AUTOMATISATION
JRT INC.
CONCEPTION ET FABRICATION
DE CONTRÔLES D'ASCENSEURS
DESIGN AND MANUFACTURING
OF ELEVATORS CONTROLLERS

Bulletin 1101_REV5

MESSAGE IMPORTANT

SUJET : Appareils élévateurs pour personnes handicapées.

Schéma 12

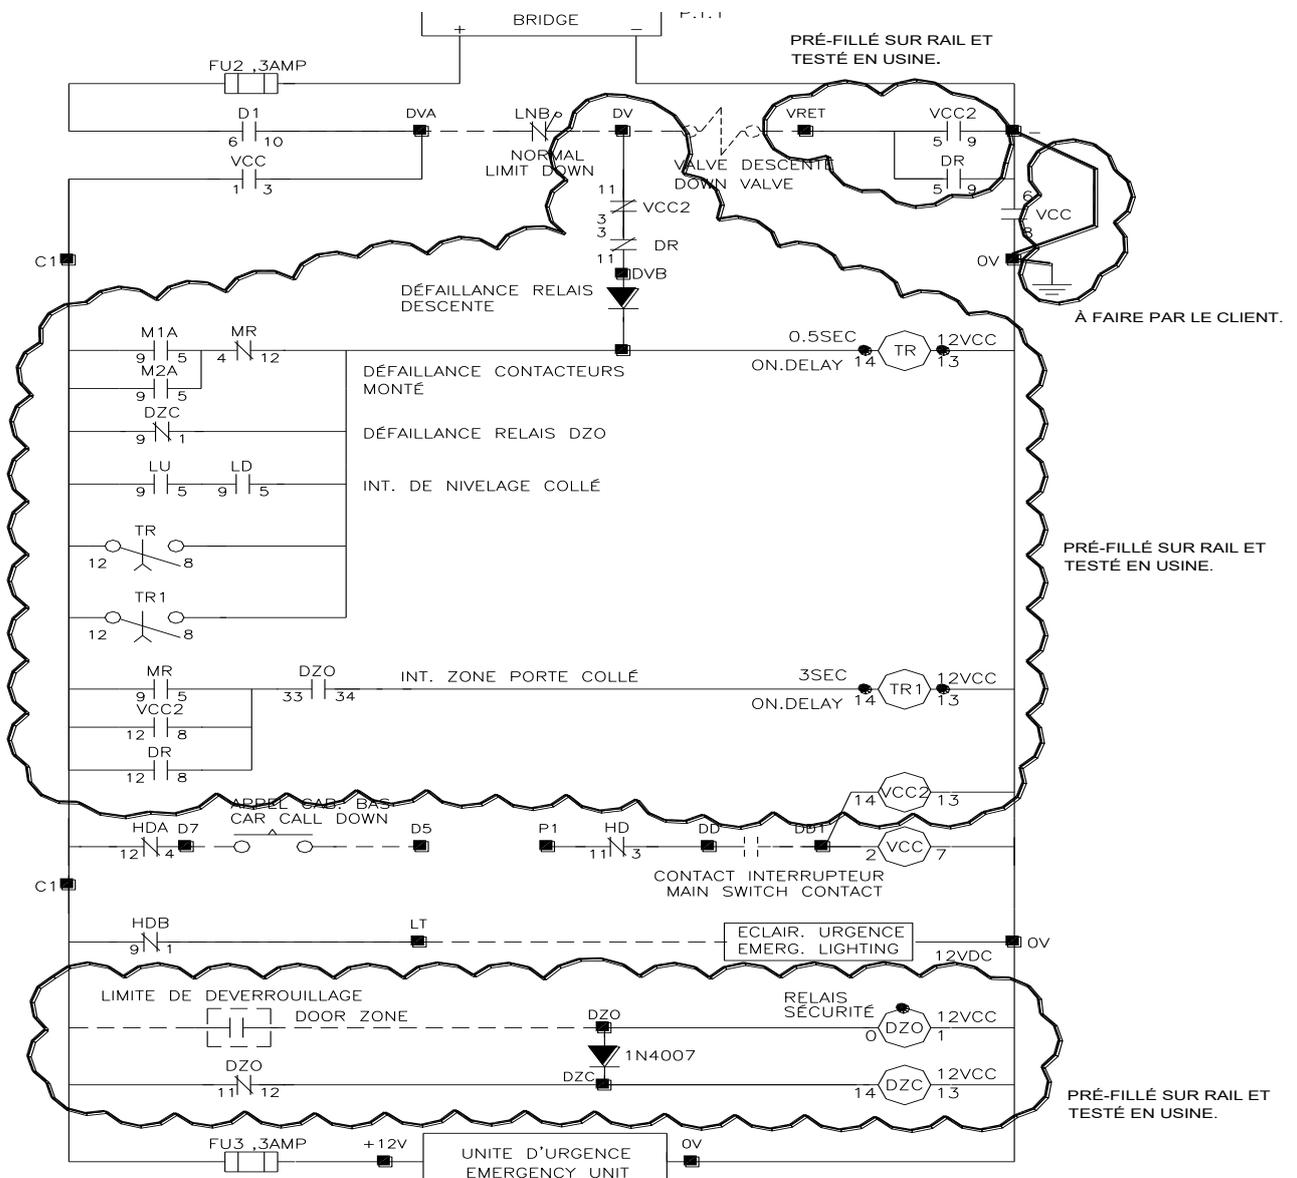
Voici le nouveau schéma proposé pour la détection de redondance, voir schéma 12 :

Schéma 13

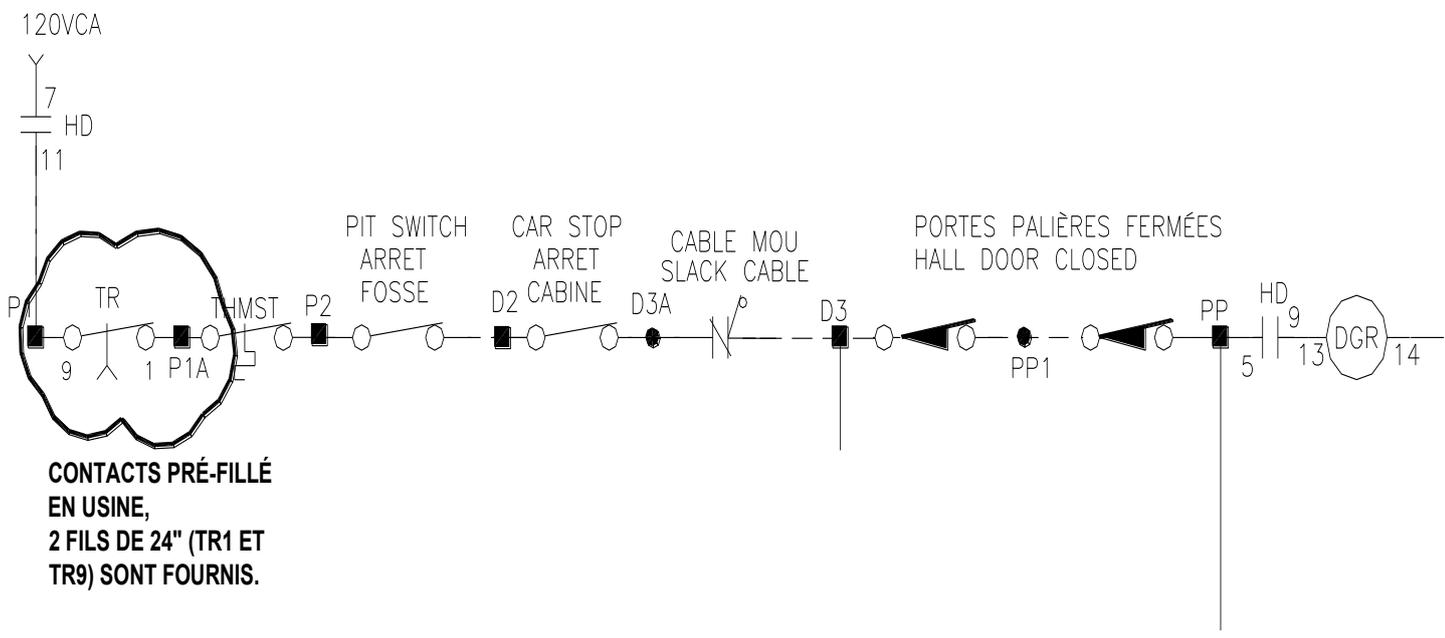
Ajout des contacts des temporisateurs de redondance TR dans la ligne de sécurité, voir schéma 13 :
